Decreto n. 378

**Oggetto:** *Adozione proposta di modifica di perimetrazione e/o classificazione della pericolosità e rischio al Piano Stralcio per l'Assetto Idrogeologico - rischio frana- dell'Autorità di Bacino Campania Centrale per porzioni di territorio del comune Napoli, via Nicotera, 5 – terzo piano sottostrada - int. 48, quartiere Chiaia.*

PROPOSTA DI VARIANTE AL PSAI RISCHIO DA FRANA  
EX AUTORITA' DI BACINO CAMPANIA CENTRALE  
APPROVATO CON D.G.R. n. 466 DEL 21/10/2015  
COMUNE DI NAPOLI - Via NICOTERA-Via CHIAIA  
CARTA DEL RISCHIO DA FRANA

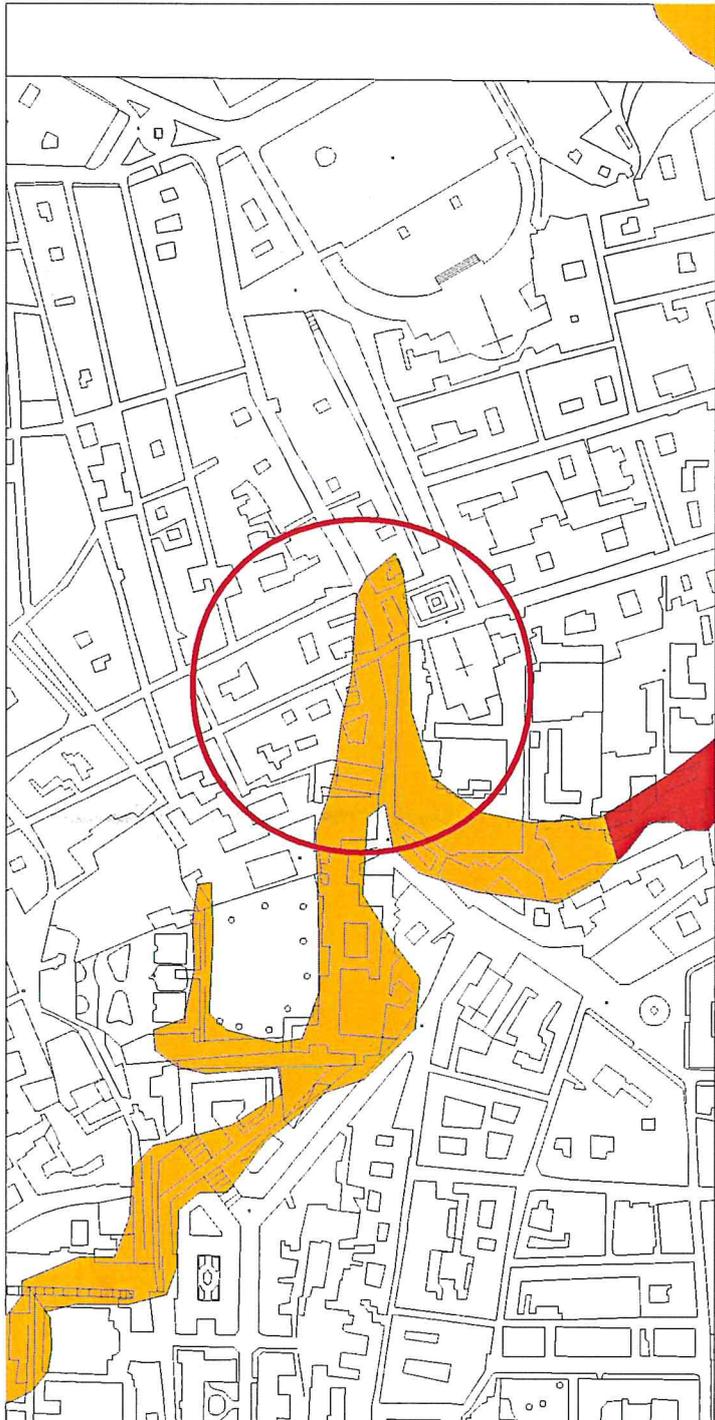
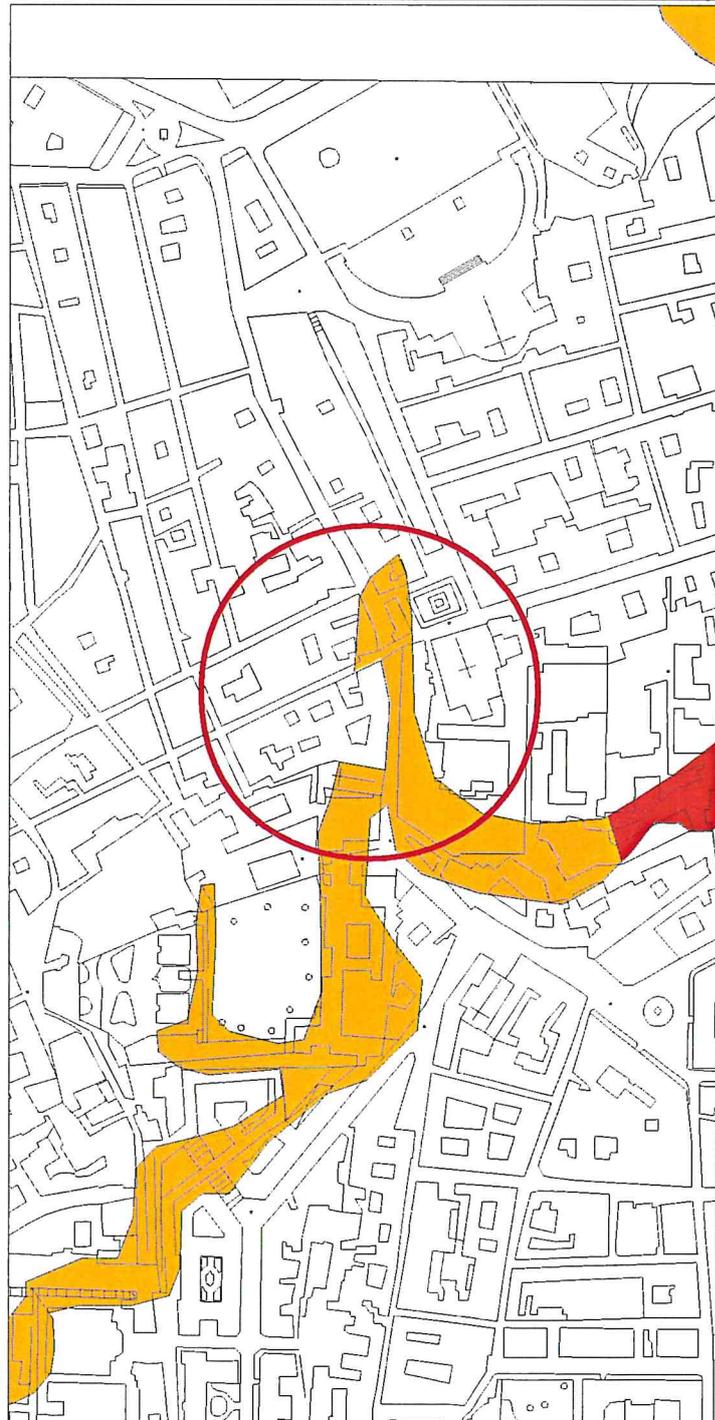
**Considerato** che con la suddetta documentazione tecnica fornita vengono chiarite le condizioni morfologiche e topografiche dei luoghi, evidenziando l'assenza di un pendio naturale e la presenza di opere di contenimento (muri) ad esclusiva garanzia della stabilità dei fabbricati, e si chiede l'esclusione dell'area di interesse dalle perimetrazioni di pericolosità/rischio da frana;

**Considerato** che sulla base degli approfondimenti a scala di dettaglio forniti, in accordo con le metodologie e i criteri adottati per la redazione del Piano Stralcio per l'Assetto Idrogeologico, per l'area di interesse è possibile accogliere la proposta di esclusione dalle perimetrazioni di pericolosità/rischio da frana;

- *Stralcio della "Carta della pericolosità da frana" e della "Carta del rischio da frana", in scala 1:5.000, del PSAI dell'ex Autorità di Bacino Regionale Campania Centrale, contenente la modifica alla perimetrazione del settore di territorio oggetto di modifica.*
